昆山新昆生物能源热电有限公司  
发电机组节能减排技改项目  
验收后变动环境影响分析

建设单位：昆山新昆生物能源热电有限公司

编制单位：江苏博晟环境科技有限公司

编制日期：2024年1月

图3.2-4 1#系统处理工艺流程

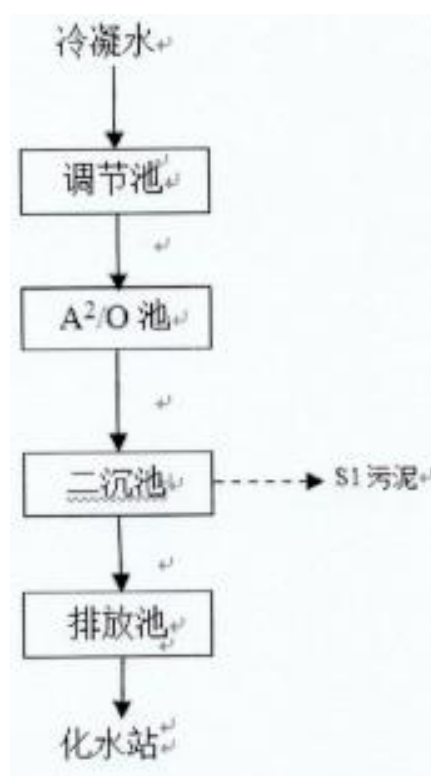
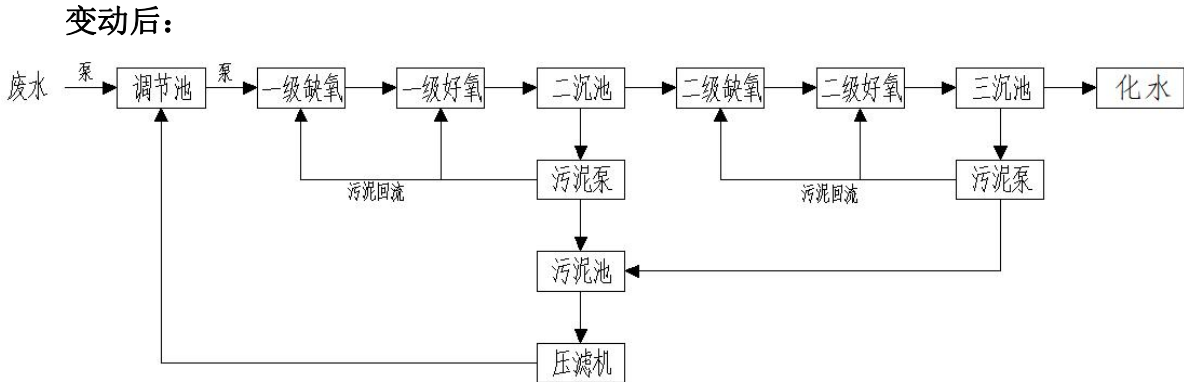
本次因考虑到废水处理系统稳定运行和回用水质要求提高的需要，对原废水治理设施进行提标改造，2套系统中1#系统的处理工艺由“调节+厌氧+缺氧+好氧”工艺改为“调节池+两级AO”工艺、2#系统停用。

本项目废水处理系统处理的废水是污泥干化系统的冷凝水，回收经处理后作为化水系统原水使用不外排。原有废水工艺未考虑过高的氨氮，导致回用水质不高。

- (1) 污水收集进入调节池。
- (2) 调节池主要调节水质水量，调节池的污水经提升泵进入一级A/O池。
- (3) AO池为整个工艺的主要部分，AO池中通过、缺氧、好氧微生物的作用将废水中有机物及氨氮等大量降解，满足系统对COD及氨氮的去除需求；
- (4) 废水经一级AO池后进入二沉池，在二沉池中进行泥水分离，污泥回流至一级缺氧及一级好氧池中，上清液进入二级缺氧池中。
- (5) 废水经过二级AO进一步去除系统中的COD及氨氮，出水进入三沉池中泥水分离，清液达标排放，底部的污泥回流至二级缺氧及好氧中。
- (6) 二沉池和三沉池产生的剩余污泥进入污泥池内，叠螺机脱水后送入干化机干化，最后送入锅炉焚烧，清液再回流至调节池内。

“调节池+两级AO”工艺不仅能去除污水中的COD<sub>Cr</sub>，而且能有效的去除污水中的氮化合物。A段池又称为缺氧池，或水解池。从化学的角度来说，尽大多数化合物在一定条件下与水接触都会发生水解反应，水解反应可使共价键发生变化和断裂，即化合物在分子结构和形态上发生了变化。另外AO工艺还有很好的脱氮功能。污水在入进A段后再进入O段，污水在好氧段，有机物被好氧微生物氧化分解，有机氮通过氨化作用和硝化作用转化为硝态氮，硝态氮通过污泥回流进进缺氧段，污水经缺氧段时，活性污泥中的反硝细菌利用硝态氮和污水中的COD<sub>Cr</sub>进行反硝化用，使硝态氮转化为分子态氮而逸进空气中而得到有效的往除，达到同时脱氮的效果。

故选择“调节池+两级AO”工艺处理污泥干化冷凝水更适合。
